situace objízdné trasy

Policie České republiky, jakožto dotčený orgán vydávající stanovisko ve smyslu ust. §25/1 z.č. 13/1997Sb. a §77/2b z.č. 361/2000Sb. s předloženým návrhem souhlasí za podmínky dodržení zejména vyhl. č. 294/2015Sb., Technických podmínek č. 66 (včetně výstražného osvětlení) a dále:

Rekonstrukce sil. III/2784, SO 102, návrh D10

detail 1a

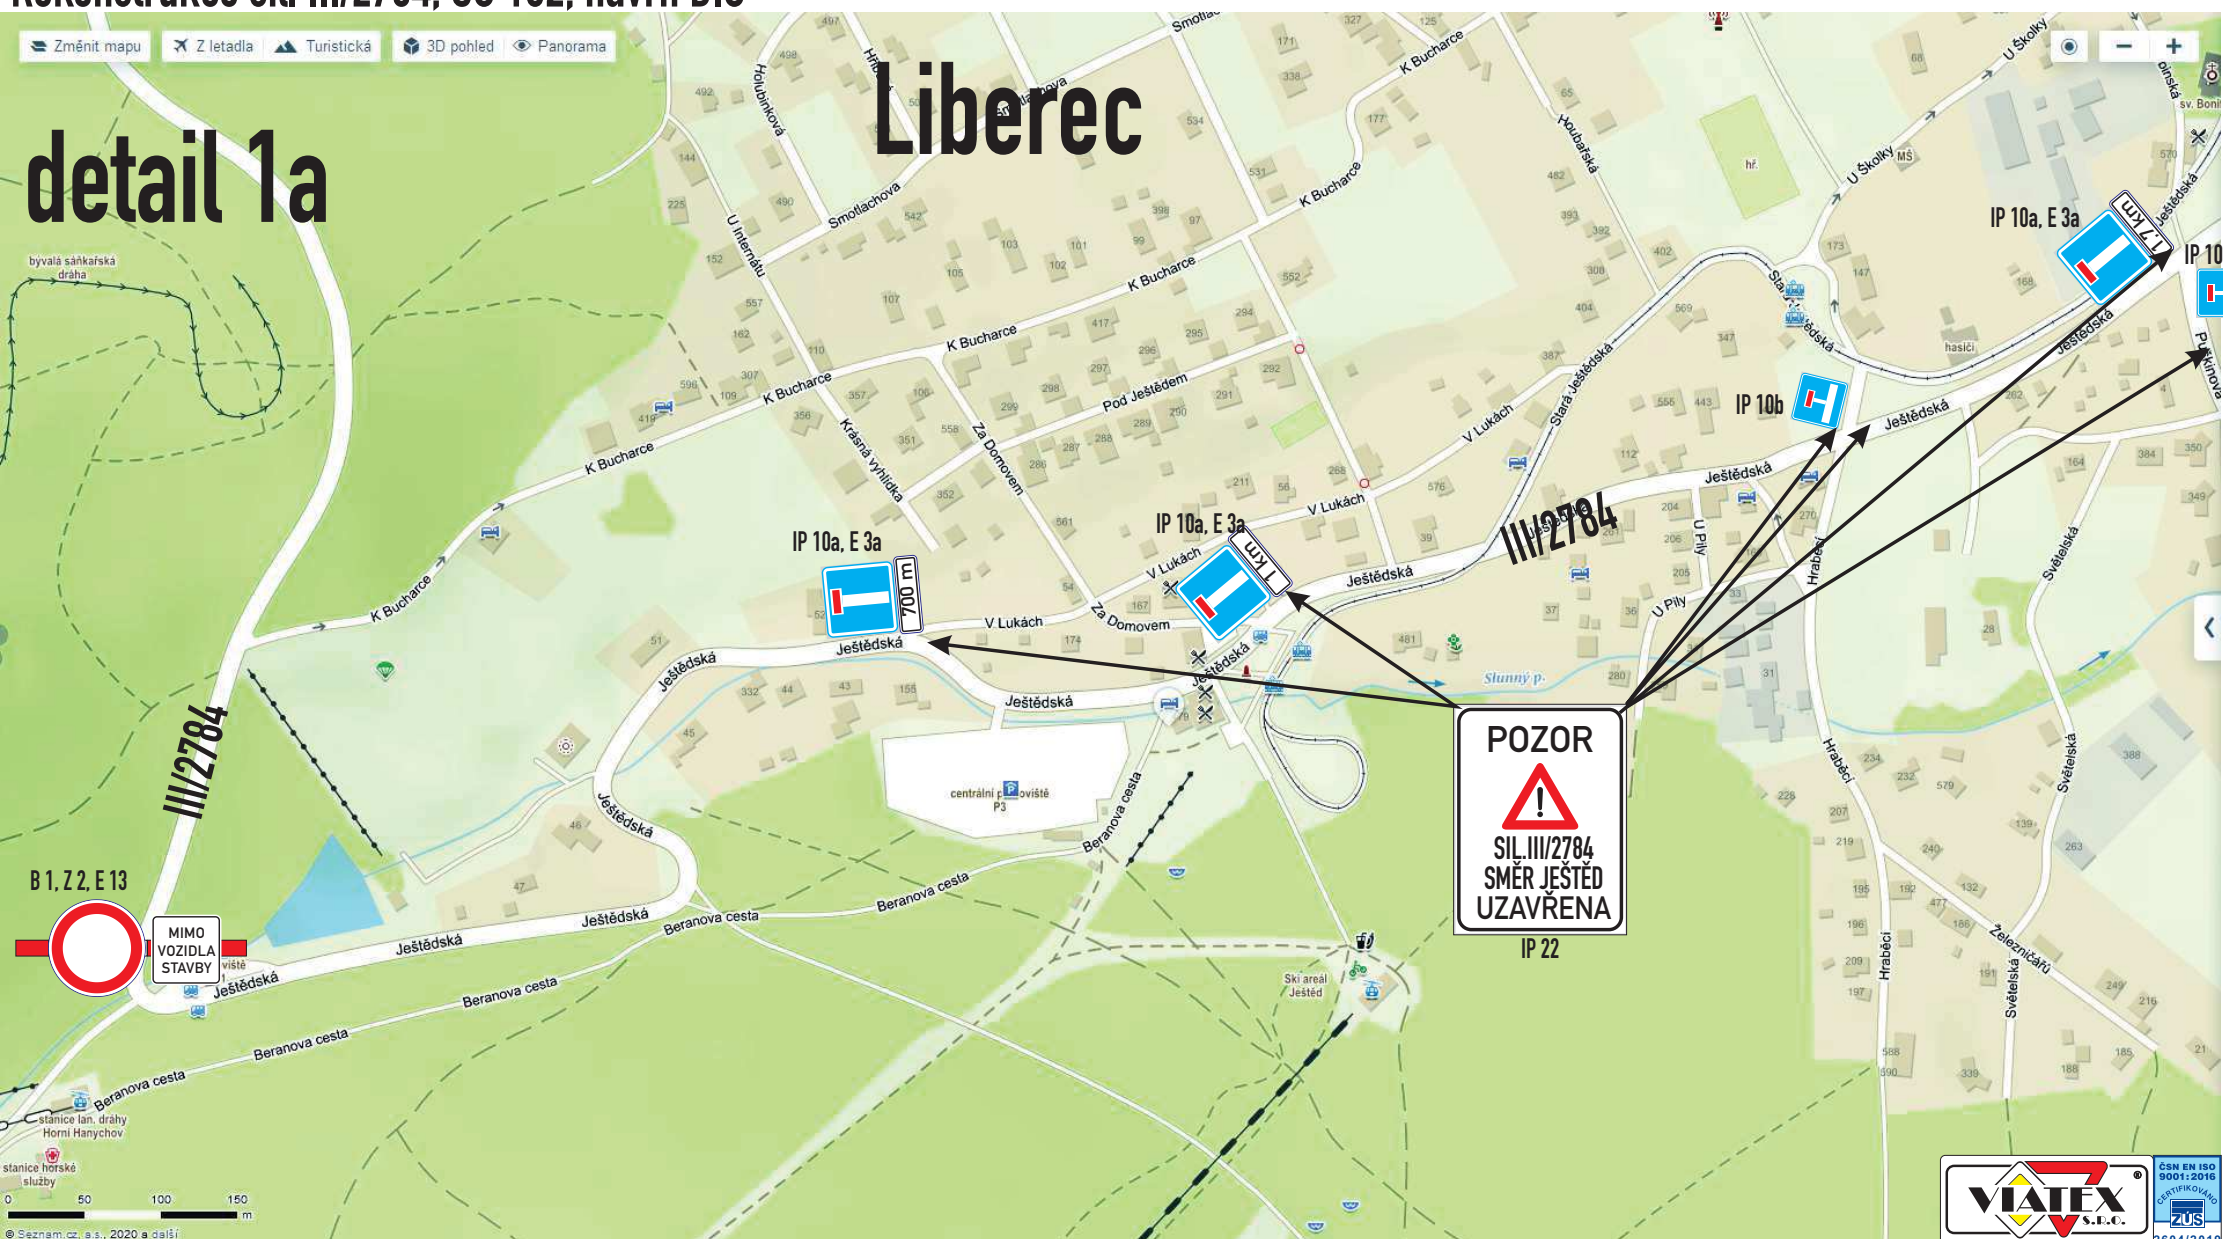
- Na výjezdové větvi (směr Ještěd) okružní křižovatky Kubelíkova, České mládeže, Heyrovského požadujeme osadit přenosné značení č. IP10a na retroreflexním žlutozeleném podkladu.

detail 2

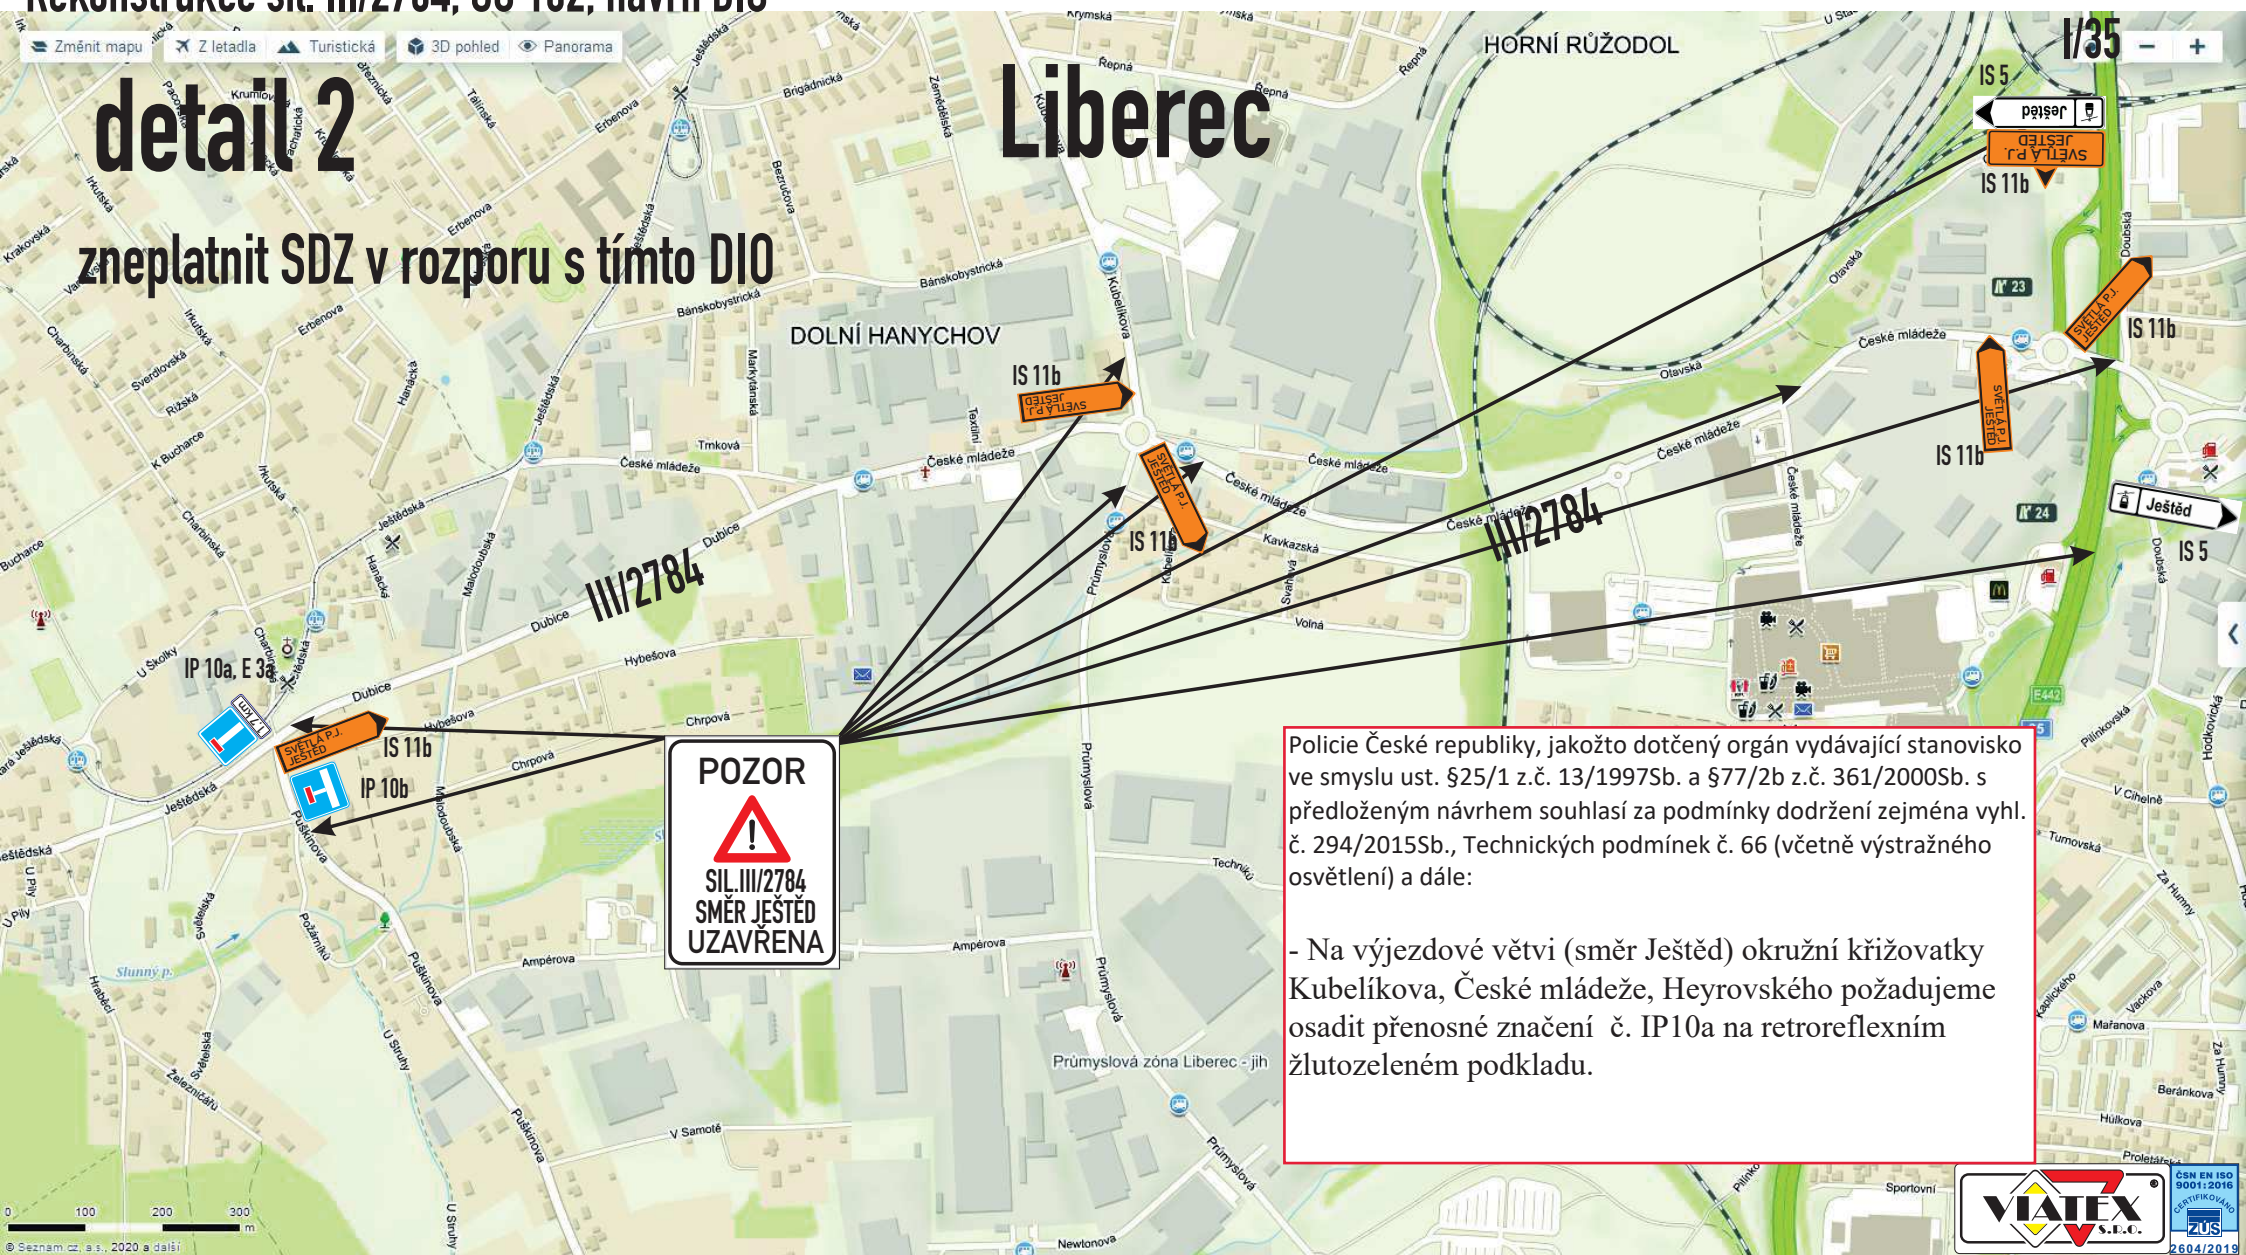
Policie České republiky, jakožto dotčený orgán vydávající stanovisko ve smyslu ust. §25/1 z.č. 13/1997Sb. a §77/2b z.č. 361/2000Sb. s předloženým návrhem souhlasí za podmínky dodržení zejména vyhl. č. 294/2015Sb., Technických podmínek č. 66 (včetně výstražného osvětlení) a dále:

- Na výjezdové větvi (směr Ještěd) okružní křižovatky Kubelíkova, České mládeže, Heyrovského požadujeme osadit přenosné značení č. IP10a na retroreflexním žlutozeleném podkladu.
